ОТЧЕТ ПО ИТОГАМ ОБЩЕСТВЕННОГО ОБСУЖДЕНИЯ КОНЦЕПЦИИ ГОРОДСКОГО ПАРКА

ГОРОД ХОЛМ 21 МАЯ 2020 Г.

ЦЕНТР РАЗВИТИЯ
ГОРОДСКОЙ СРЕДЫ
НОВГОРОДСКОЙ ОБЛАСТИ

ФРАГМЕНТ ПАРКА №1 — ПРОГУЛОЧНАЯ И ТИХАЯ ЗОНА С ВИДОВОЙ ПЛОЩАДКОЙ

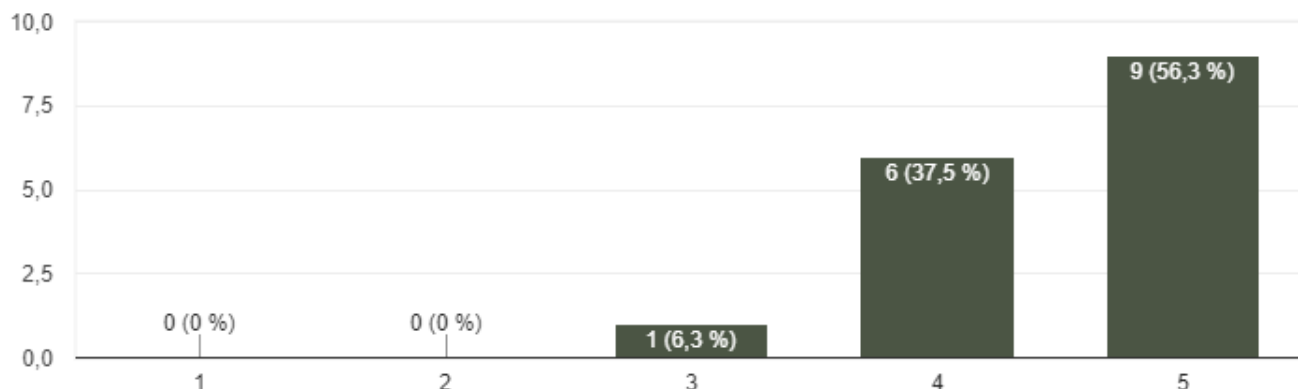
Замечания и идеи	Варианты решений, рекомендации
Слишком массивная арка (входная группа).	Принято на рассмотрение, возможно уменьшение габаритов арки. В архитектуре домов Холма часто используются резные элементы. Мы внесли этот элемент в проект, создав резной ажурный узор, но в современном прочтении. Он используется в оформлении и чайного домика, навесов, арки и элементов навигации. Внутри арки появляется своеобразный светопрозрачный коридор-фотозона. За счет этого арка не будет выглядеть массивно.
В нашем городе есть официальный логотип-ладья. Где он будет размещён?	Мотив ладьи будет использован в качелях-лодочках и отображен на инфо-стендах.
Не поняла в проекте, где будет селфи точка. Какое будет ее содержание?	Альтернативой фотозоны в проекте выступают чайный домик и смотровые площадки, с которых открывается живописный вид на слияние рек, а также входная зона с аркой.

Замечания и идеи	Варианты решений, рекомендации
Шезлонги лишние на мой взгляд около пруда, достаточно удобных скамеек.	Удобные скамейки, шезлонги и деревянное покрытие зоны возле пруда формируют полноценную зону отдыха с различными сценариями использования.
Хотелось бы чтоб появились красивые, удобные, в большем количестве урны. Сейчас их очень не хватает.	Предусмотрено проектом. Внешний вид представлен на визуализациях. Количество отвечает планируемому потоку.
При презентации концепции кратко было упомянуто про реконструкцию туалетов. Возможно, стоит упомянуть, что они будут облагорожены.	Планируется реконструкция существующего туалета. Существующий туалет будет заменен на новый и современный.
Возможно, несколько качелей лодочек будут также гармонично смотреться и на берегу? (не на Владимирской бульваре, а на линии ближе к реке)	Принято.
Насколько агрессивными/неагрессивным будет вмешательство и т.д., будут ли высаживать новые деревья/кустарники?	Вмешательство в существующий ландшафт планируется максимально тактичным: • Проектом предусмотрена высадка теневыносливых декоративных кустарников и обустройство зоны отдыха со скамьями. • Аварийные деревья будут заменены на новые. • Будет выполнено кронирование деревьев. • Проектом предусмотрено укрепление берега с помощью озеленения и георешетки. • Будет организована живая изгородь со стороны дорог.

Рассмотреть возможность дорожки к пруду от развилки (которая рядом с дубом с жасмином)	На этом месте сейчас располагается живая изгородь из цветущих кустарников.

Замечания и идеи	Варианты решений, рекомендации
Организовать тропинку к дубу с жасмином.	Принято.
Беседка очень неказистая, деревянная, недолговечная, несмотря на то, что якобы историческая. Нужна классическая беседка - ротонда, какие ставили в приволжских городах: белые колонны, круглая крыша. Она придавала бы видовой площадке законченность, благородство.	Одной из главных задач проекта является выявление уникальной исторической и ландшафтной идентичности Городского парка. До революции бульвар украшала беседка, которая находилась там, где ручей впадает в р. Ловать. В проекте предусмотрено воссоздание в створе Владимирского бульвара первоначальной исторической беседки начала XX века. Предлагаемая беседка замыкает Владимирский бульвар и позволяет насладиться видами на слияние рек Кунья и Ловать.
В беседке не нужны скамейки, потому что это будет место тусовок молодежи с распитием пива, мусором и вандализмом.	Проектом предполагается установка камер видеонаблюдения. Это предотвратит вандализм и повысит безопасность использования.

Скамейки в парке нужны с коваными элементами на спинках, чтобы нельзя было ставить ноги и сидеть на спинке, как это принято у части населения.	Скамейки, использующиеся в проекте, отвечают главным требованиям к уличной мебели — надежность и удобство. Деревянные скамейки тактильно приятнее, чем скамьи с коваными элементами. Также наличие камер видеонаблюдения позволит избежать нежелательного сценария использования.
Необходимо учесть просмотр со смотровой площадки не только слияния рек Ловать и Кунья, но и моста через р. Ловать, т.к. это значимое и визуально эстетичное сооружение.	Принято, с проектируемой видовой площадки будет видна вся панорама реки.

Замечания и идеи	Варианты решений, рекомендации
Рассмотреть возможность увеличения площади чайного домика или создания дополнительной беседки на территории парка, на эскизах он может вместить 1-2 группы людей, что в загруженные дни критически снизит его пропускную способность.	Размеры чайного домика учитывают предполагаемое количество посетителей парка
Рассмотреть возможность организации спуска из парка к реке.	К сожалению, мы не сможем организовать спуск к реке, т.к. это не позволяет сделать ландшафт в данном месте.
Возможно стоит предусмотреть также какой-то информационный щит рядом с беседкой о пути из варяг в греки и роли Холма.	Проектом предусмотрены стенды с информацией по истории, в том числе и о пути из варяг в греки, различными интересными фактами и старинными фотографиями.

ФРАГМЕНТ ПАРКА №2 — ЗОНА ДЕТСКОЙ И СПОРТИВНОЙ ПЛОЩАДОК И СЦЕНА

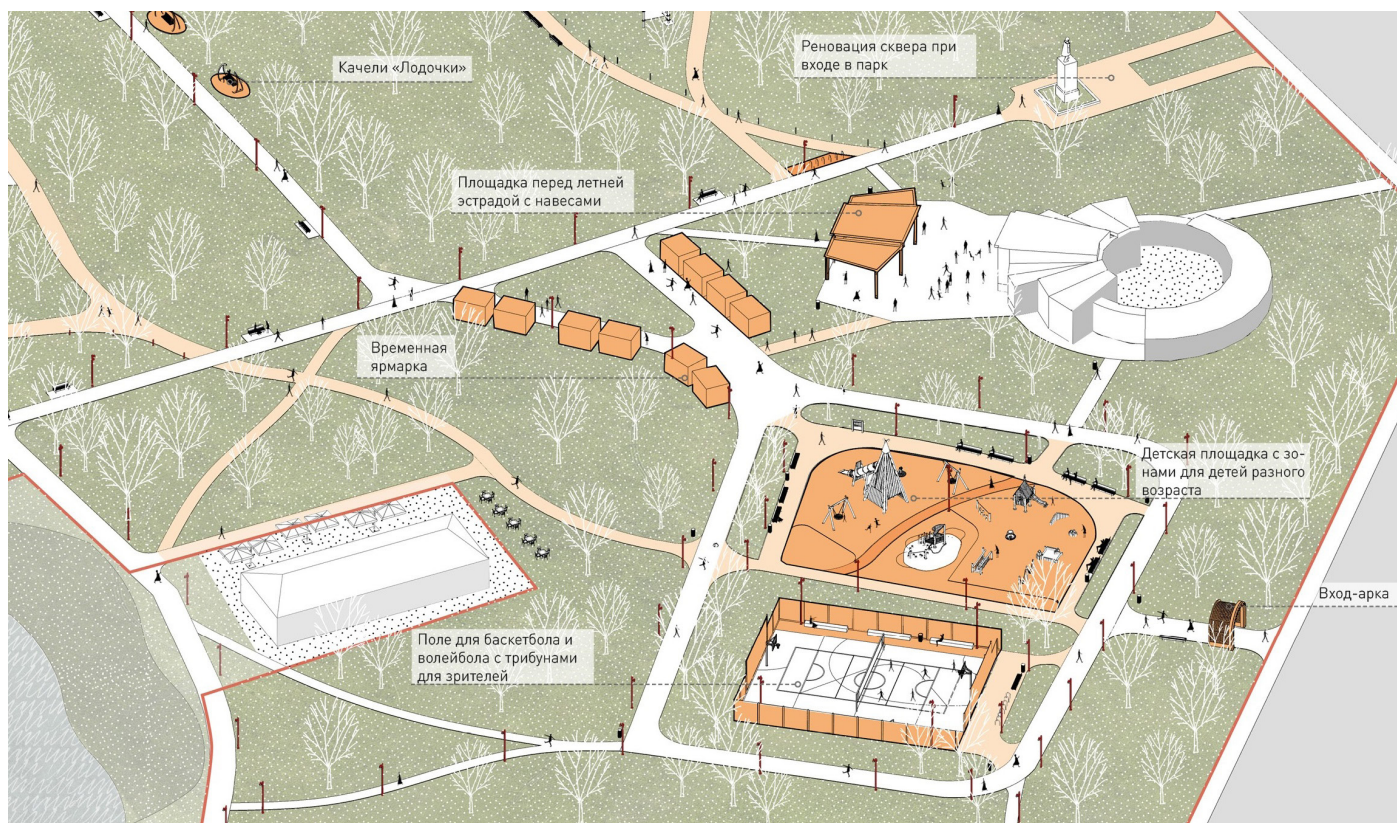
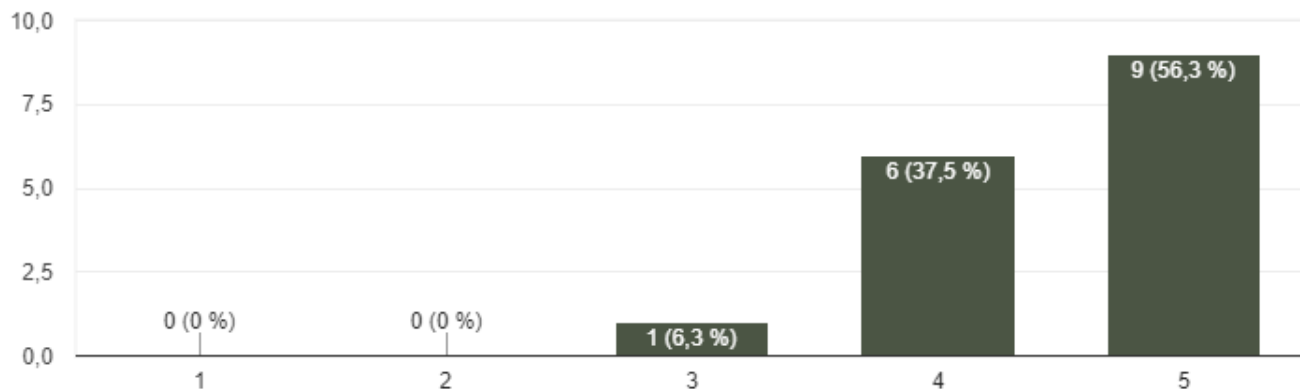
Замечания и идеи	Варианты решений, рекомендации
Учесть расстояние от навеса до сцены или область навеса, оно не должно оставлять негативные впечатления у людей пожилого возраста или людей имеющих проблемы со зрением или слухом.	Расположение навеса учитывает зону видимости с задних рядов. Навес расположен на минимально допустимом расстоянии от сцены. Также перед сценой предполагается танцевальная зона.
Будет ли выполнена реконструкция сцены? Сейчас там старый кирпич, необходима покраска и восстановление	Проектом предусмотрен косметический ремонт фасадов.
Мне кажется качели-лодочки лучше сделать как раньше были, в нашем детстве. А такого формата качели долго не проживут, хоть и очень красивые.	Воссоздание качелей-лодочек в старом формате невозможно — их внешний вид не соответствует концепции природного парка. Качели, предлагаемые проектом выполнены из металла и дерева — при правильном тех. обслуживании они прослужат очень долго.

Учесть пожелание отца Василия на счет навесного мостика через овраг	К сожалению, условиями конкурса не предусмотрено капитальное строительство.

Замечания и идеи	Варианты решений, рекомендации
Что именно предполагается сделать на детской площадке? (например, прорезиненное покрытие, закрытая территория, сетка, корзины для мячей, беговая разметка и проч.)	На площадке по максимуму используются натуральные материалы — дерево и подсыпка из речной гальки. Проектом предусмотрена детская площадка с зонами для детей разного возраста: • от 3 до 7 лет — резиновое покрытие, оборудование — качели с детскими сиденьями, музыкальные инструменты, небольшие игровые комплексы (с горкой и без), небольшие вертушки, деревянные пеньки; • от 7 лет — покрытие — речная галька, комплекс пирамида, качели-гнезда, вертушка. По периметру площадки — установка удобных скамеек с урнами, живая изгородь с продублированным невысоким ограждением.
В детской зоне предлагаю сделать скамейки в виде детских картинок, бабочек например, что бы зона была оригинальная и соответствовала детскому восприятию: ярко и объемно	Детская площадка естественных природных оттенков гармонично вписывается в окружающую среду. Для создания акцентов возможно добавление ярких цветов в деталях оборудования или в покрытии. Образность – главная характеристика современных детских площадок. С помощью естественных объектов у детей развивается и формируется воображение.

Пожалуйста разместите у входа в парк логотип города.	Принято на рассмотрение
Планируется ли у детской площадки шахматная доска, с ростовыми шахматами?	Проектом не предусмотрено.

Замечания и идеи	Варианты решений, рекомендации
Планируется ли на въезде в парк или на главных улицах города установка коричневых информационных знаков?	Проектом предусмотрено размещение навигационных стел из дерева естественного цвета.
Детская площадка прекрасна, но встаёт вопрос ее безопасности для детей. Знаю, что все площадки должны проходить экспертизу.	Основными материалами является экологически чистая древесина и металл, безопасность которых подтверждается международными сертификатами соответствия. Вся продукция соответствует ГОСТ, техническим регламентам Евразийского союза и прошла международную сертификацию TUV. Промежутки и стыки между элементами оборудования разработаны так, чтобы обеспечить безопасное использование. Проработана возможность доступа взрослого при обстоятельствах, требующих посторонней помощи ребёнку.
